Název veřejné zakázky:
„Rekonstrukce budovy Kounicova 684/16, Brno“

VYSVĚTLENÍ, ZMĚNA NEBO DOPLNĚNÍ ZADÁVACÍ DOKUMENTACE

Vysvětlení zadávací dokumentace č. 4 ze dne 23. 2. 2023

Oprava položky

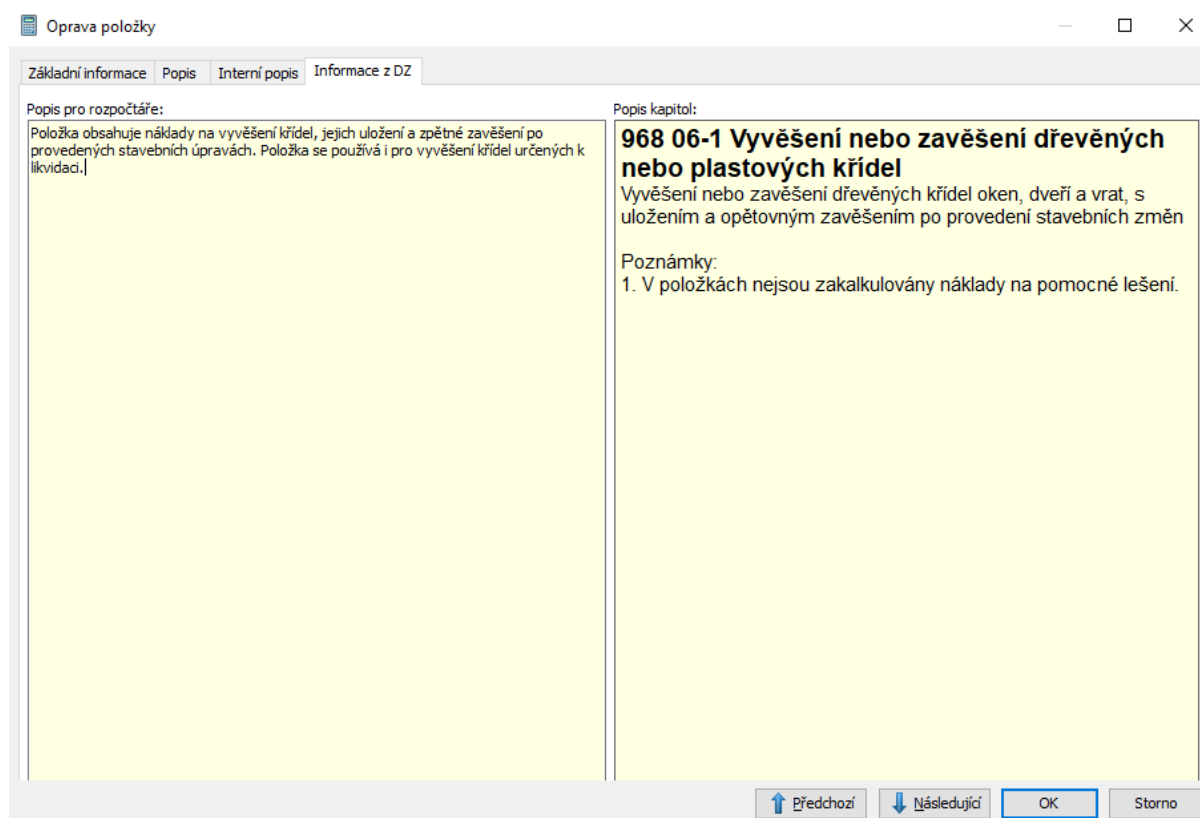
P.Č.	Číslo položky	Název položky	MJ	Množství	Požadavek na vysvětlení, doplnění
R:	D.1.1 BP	Bourací práce			
Díl:	96	Bourání konstrukcí			
2	968061112R00	Vyvěšení nebo zavěšení dřevěných křídel oken, plochy do 1,5 m2	kus	1 512,00000	Položka je pro ocenění buď vyvěšení nebo zavěšení křídel. Z poznámky však vyplývá že by v ceně mělo být obsaženo jak vyvěšení, tak i zpětné zavěšení, a navíc doprava a uskladnění. Prosím o jednoznačné určení, jaké činnosti a náklady mají být v ceně položky obsaženy?
oken, dveří a vrat, s uložením a opětovným zavěšením po provedení stavebních změn,					
3	968061113R00	Vyvěšení nebo zavěšení dřevěných křídel oken, plochy přes 1,5 m2	kus	38,00000	Položka je pro ocenění buď vyvěšení nebo zavěšení křídel. Z poznámky však vyplývá že by v ceně mělo být obsaženo jak vyvěšení, tak i zpětné zavěšení, a navíc doprava a uskladnění. Prosím o jednoznačné určení, jaké činnosti a náklady mají být v ceně položky obsaženy?

oken, dveří a vrat, s uložením a opětovným zavěšením po provedení stavebních změn,					
14	968071112R00	Vyvěšení nebo zavěšení kovových křídel oken, plochy do 1,5 m2	kus	6,00000	Položka je pro ocenění buď vyvěšení nebo zavěšení křídel. Z poznámky však vyplývá že by v ceně mělo být obsaženo jak vyvěšení, tak i zpětné zavěšení, a navíc doprava a uskladnění. Prosím o jednoznačné určení, jaké činnosti a náklady mají být v ceně položky obsaženy?
s případným uložením a opětovným zavěšením po provedení stavebních změn,					
16	968061126R00	Vyvěšení nebo zavěšení dřevěných křídel dveří, plochy přes 2 m2	kus	2,00000	Položka je pro ocenění buď vyvěšení nebo zavěšení křídel. Z poznámky však vyplývá že by v ceně mělo být obsaženo jak vyvěšení, tak i zpětné zavěšení, a navíc doprava a uskladnění. Prosím o jednoznačné určení, jaké činnosti a náklady mají být v ceně položky obsaženy?
oken, dveří a vrat, s uložením a opětovným zavěšením po provedení stavebních změn,

17	968061125R00	Vyvěšení nebo zavěšení dřevěných křidel dveří, plochy do 2 m2	kus	8,00000	Položka je pro ocenění buď vyvěšení nebo zavěšení křidel. Z poznámky však vyplývá že by v ceně mělo být obsaženo jak vyvěšení, tak i zpětné zavěšení, a navíc doprava a uskladnění. Prosím o jednoznačné určení, jaké činnosti a náklady mají být v ceně položky obsaženy?
oken, dveří a vrat, s uložením a opětovným zavěšením po provedení stavebních změn,					
19	968071126R00	Vyvěšení nebo zavěšení kovových křidel dveří, plochy přes 2 m2	kus	3,00000	Položka je pro ocenění buď vyvěšení nebo zavěšení křidel. Z poznámky však vyplývá že by v ceně mělo být obsaženo jak vyvěšení, tak i zpětné zavěšení, a navíc doprava a uskladnění. Prosím o jednoznačné určení, jaké činnosti a náklady mají být v ceně položky obsaženy?
s případným uložením a opětovným zavěšením po provedení stavebních změn,					
R:	D.1.1 NS	Nový stav

K části Výkazu výměr D.1.1 BP Bourací práce k položkám 2, 3, 14, 16, 17 a 19 zadavatel uvádí, že položka obsahuje vyvěšení křídla. Další manipulace s každým takovým křídlem dodavatel ocení v přesunech suti - dohledatelné s odkazem na příslušnou položku.

Popis pro rozpočtáře:
Položka obsahuje náklady na vyvěšení křídla, jejich uložení a zpětné zavěšení po provedení stavebních úpravách. Položka se používá i pro vyvěšení křídla určených k likvidaci.

Popis kapitol:
968 06-1 Vyvěšení nebo zavěšení dřevěných nebo plastových křídel
Vyvěšení nebo zavěšení dřevěných křídel oken, dveří a vrat, s uložení a opětovným zavěšením po provedení stavebních změn
